COMUNE DI CAMPO NELL'ELBA
Provincia di Livorno

**OGGETTO: CORREZIONE DI ERRORI MATERIALI AI SENSI DELL'ART. 21 DELLA
L.R.T. 65/2014_ PIANO OPERATIVO COMUNALE**

Book Estratti cartografici di rettifica

Relazione del Responsabile dell'Area Tecnica – Edilizia, Urbanistica, Demanio

Estratto Tav.3a - Stato Modificato

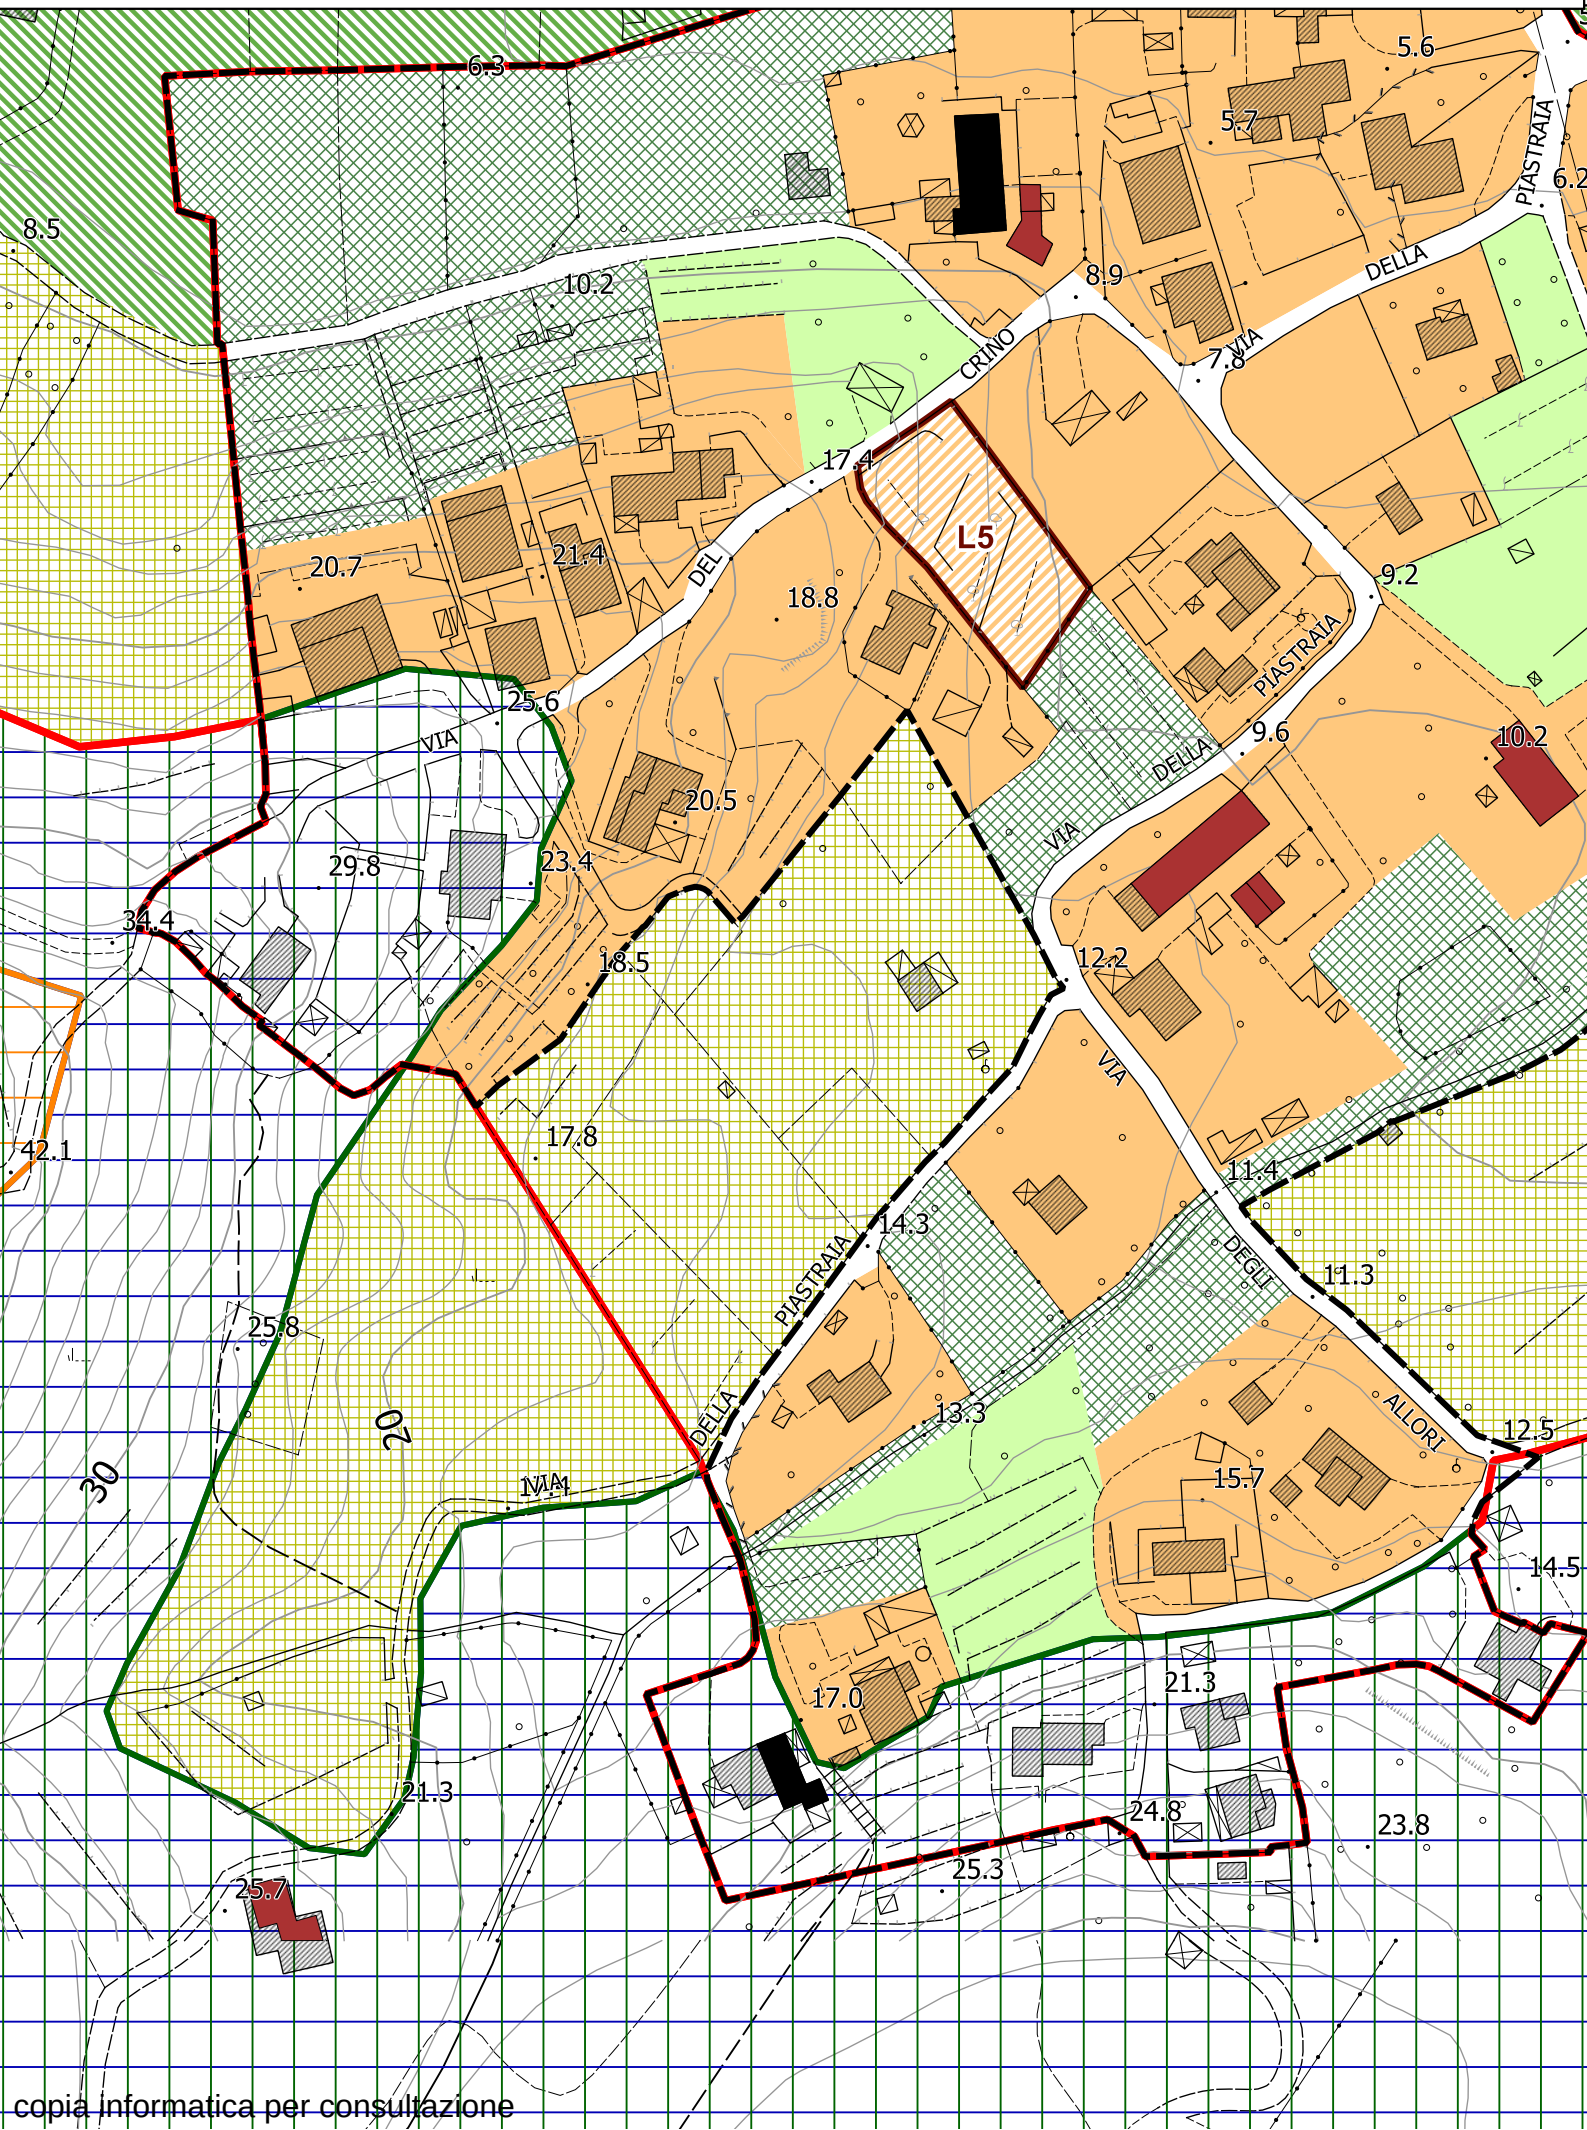
Identificativo	Esito
01	<i>Trattasi di errori relativi al perimetro delle aree ricomprese all'interno del Parco Nazionale dell'Arcipelago Toscano, in Loc. La Piastraia e in Loc. San Piero, dovuto alla errata sovrapposizione degli shape file del POC sulla cartografia del Piano del Parco. Si procede a modificare la cartografia del POC Tav 3a e Tav. 3d</i>
01	<i>Trattasi di un errore dovuto alla mancata rappresentazione della campitura indicata in legenda per i Parchi e Giardini Privati di rispetto ed integrazione degli insediamenti urbani. Si procede a modificare la cartografia di POC Tav. 3b</i>

Estratto Tav.3b - Stato Attuale

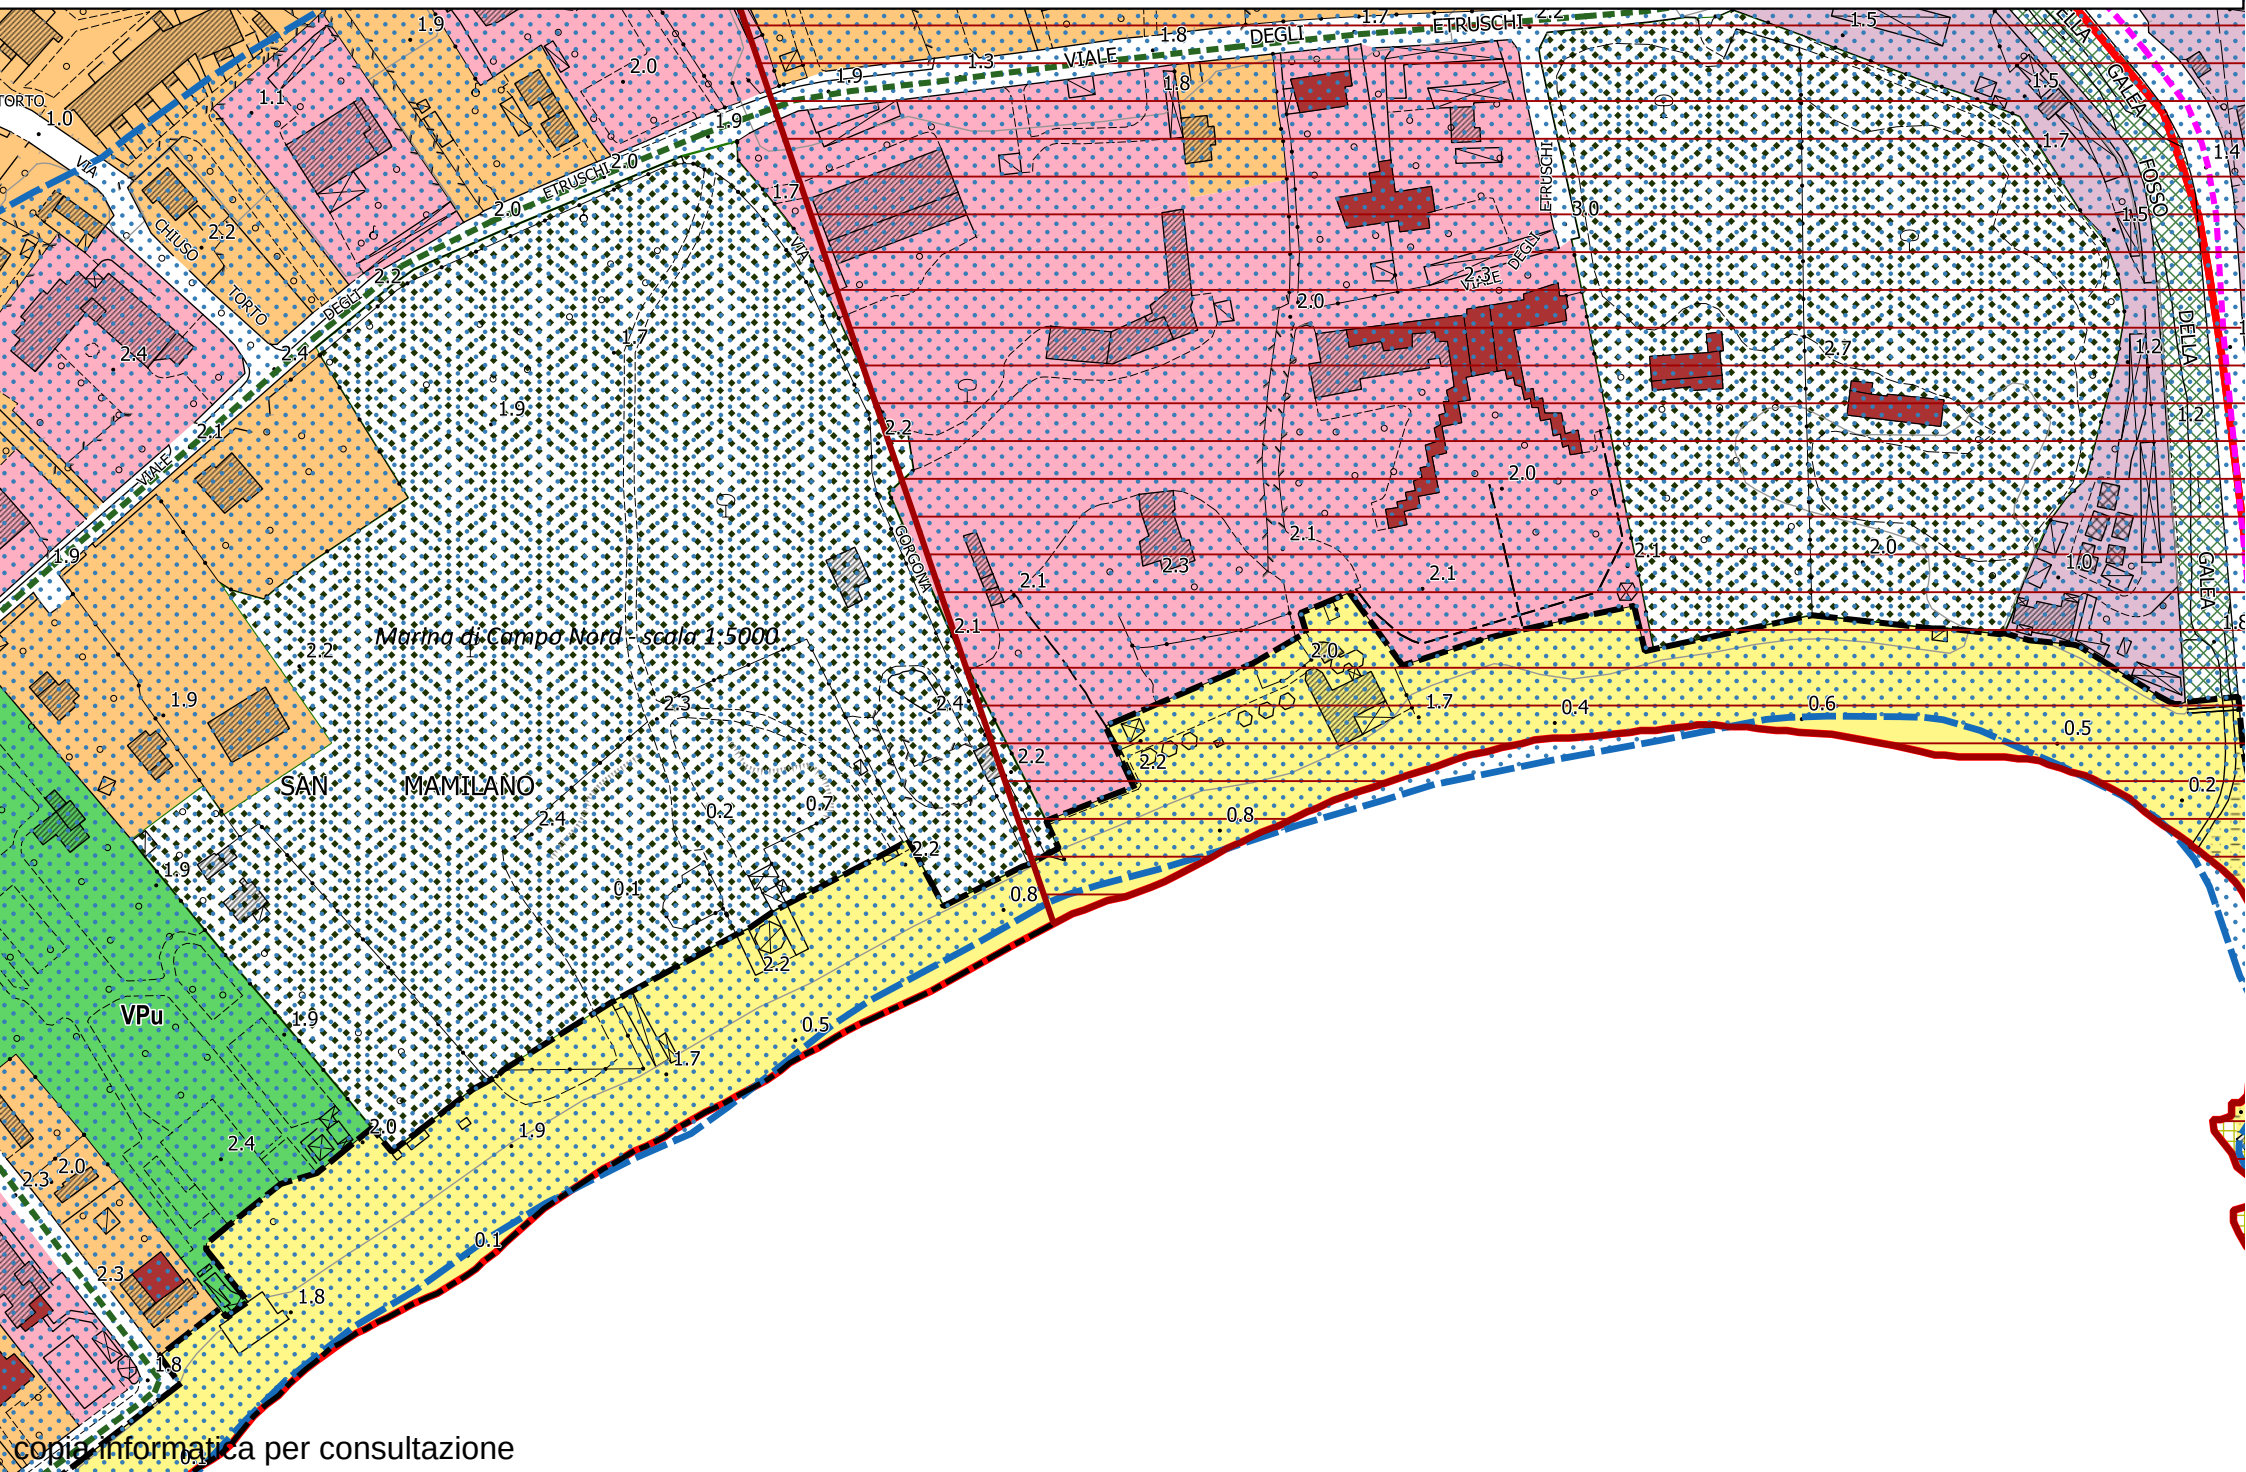
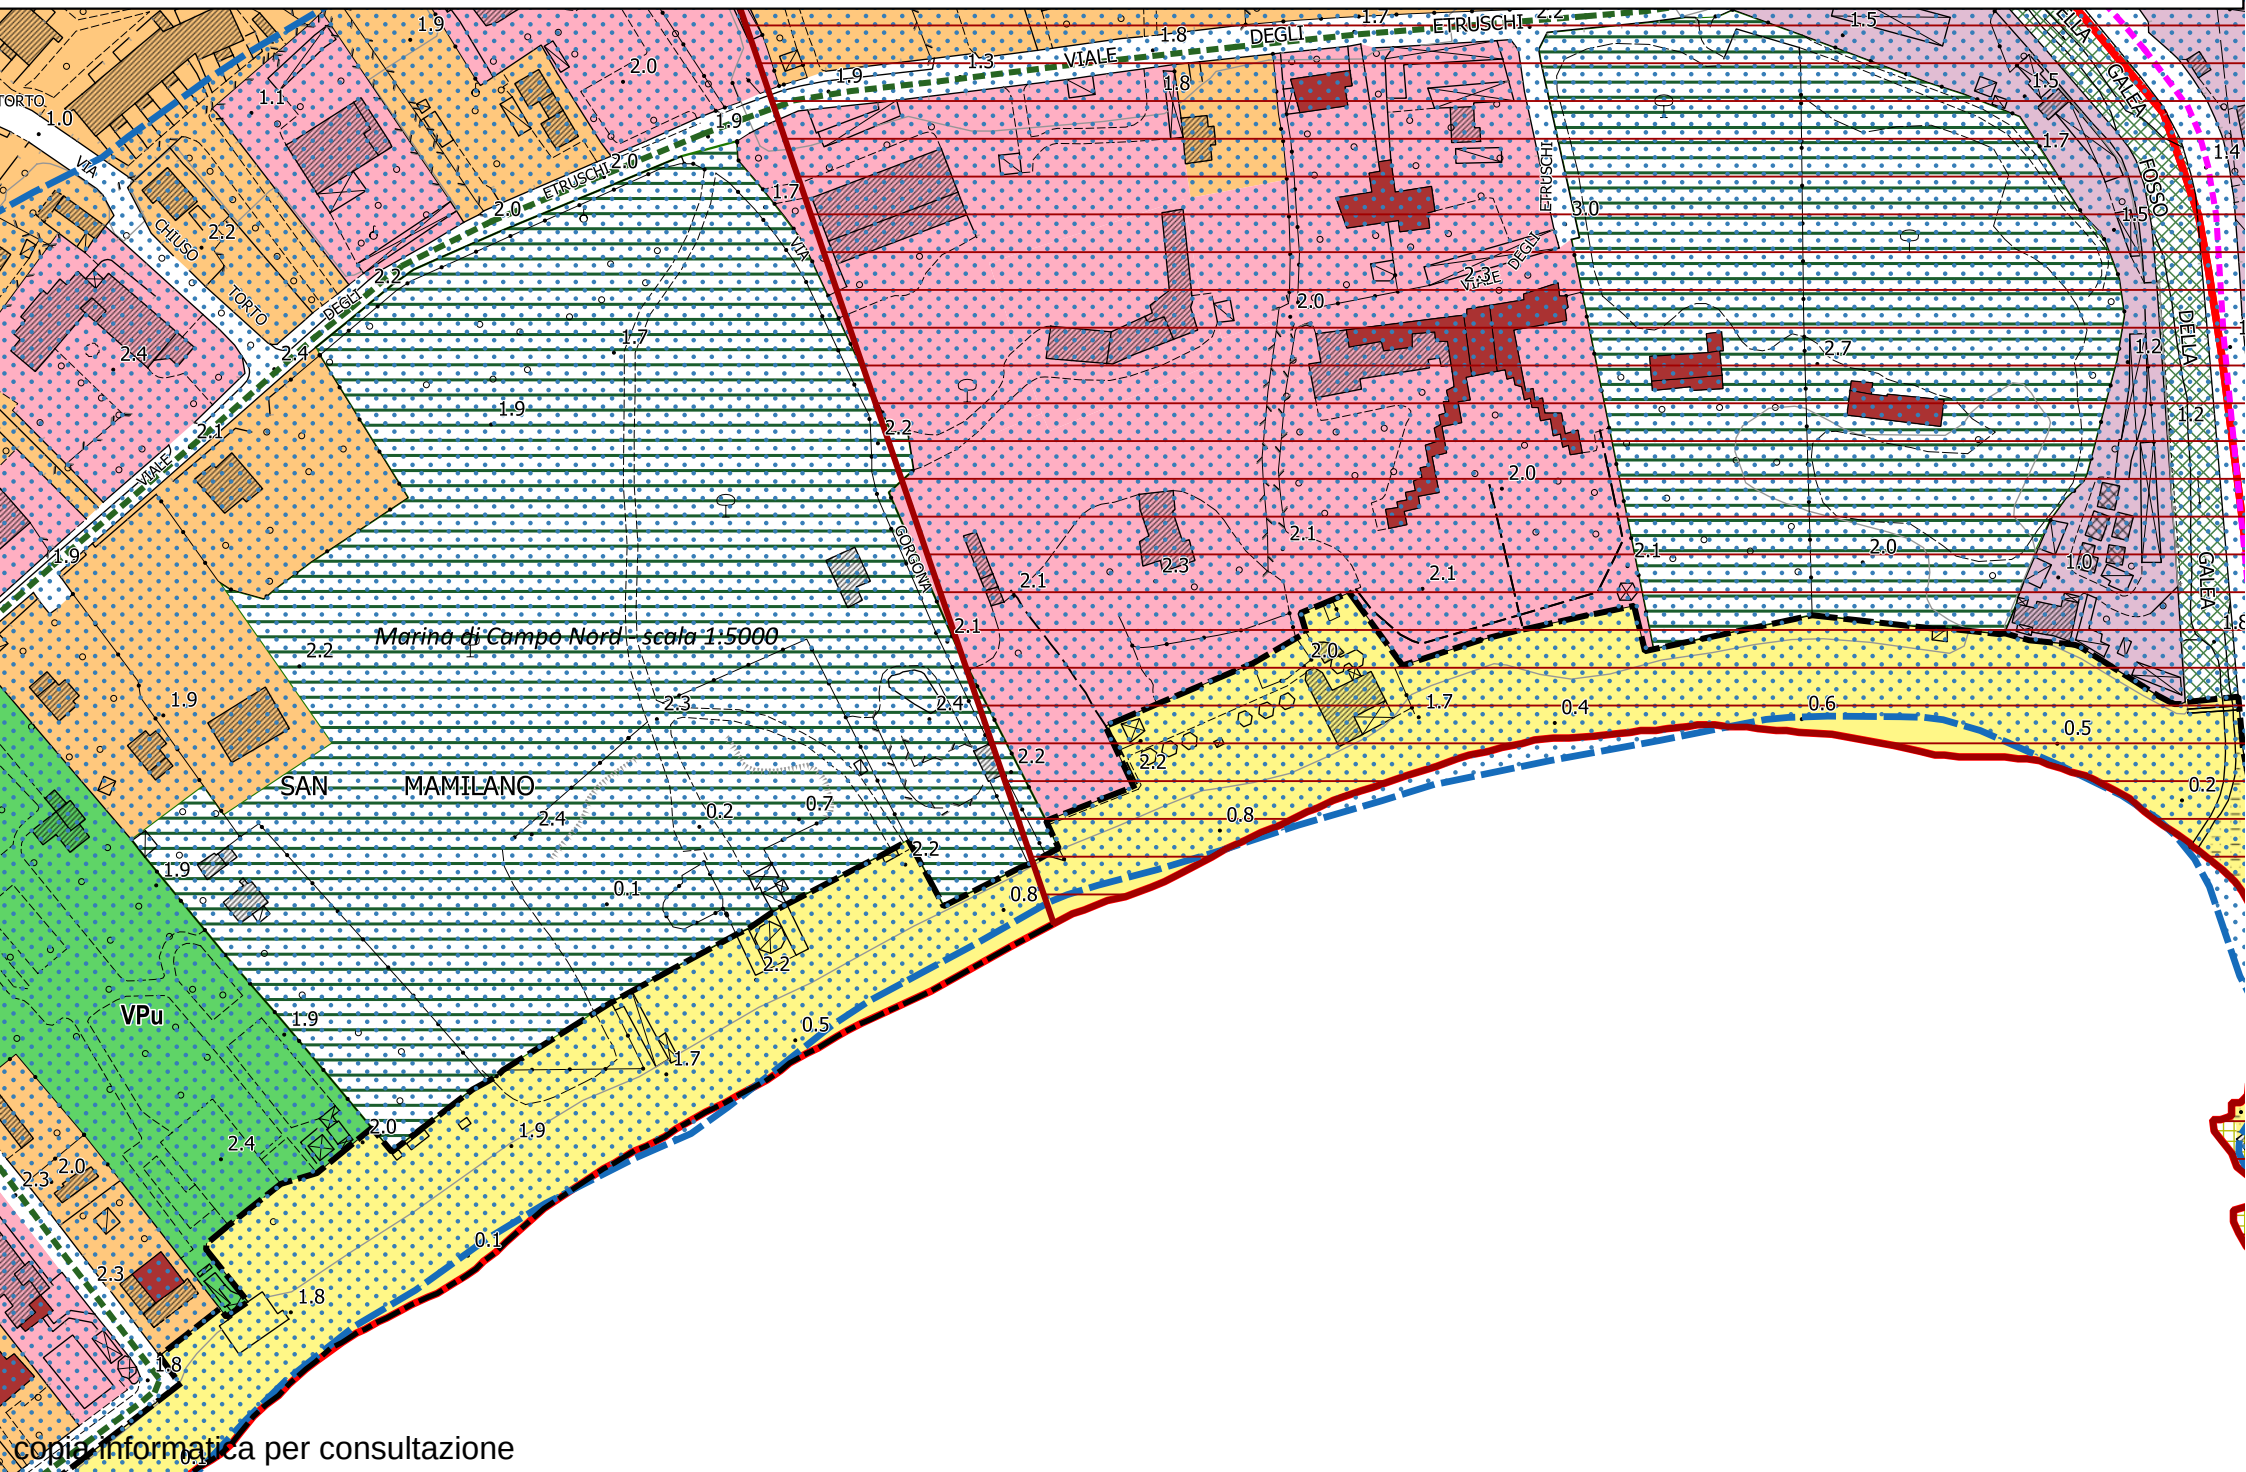
01	<i>Trattasi di un edificio di antica formazione che, contrariamente a quanto indicato nel catasto leopoldino, è stato classificato come presente al 1897 mentre l'edificio risulta essere stato edificato nel 1915. Si procede alla correzione modificando la cartografia del POC Tav. 3b classificando l'edificio di antica formazione presente al 1954</i>
02	<i>Trattasi di un edificio in Loc. La Foce ricompreso nel Tessuto delle strutture ricettive contrariamente alla destinazione d'uso residenziale, impressa sin dall'origine della costruzione. L'edificio si trova a margine del Tessuto ed in continuità con altri edifici residenziali già non ricompresi nel tessuto alberghiero. Si procede con la correzione della cartografia del POC Tav. 3b classificando l'edificio nel Tessuto urbano di recente formazione</i>
03	<i>Trattasi della mancata modifica della cartografia approvata con Delibera di Consiglio Comunale n. 23 del 05/05/2021 in accoglimento dell'osservazione n. 84, prot. 3157 del 05/03/2020 la cui controdeduzione si riporta integralmente: "accoglibile mantenendo la datazione di impianto storico, ma eliminando la permanenza del valore in quanto l'edificio non più riconoscibile". Si procede con la correzione della cartografia del POC Tav. 3d individuando all'edificio come "Edificato di antica formazione senza valore"</i>
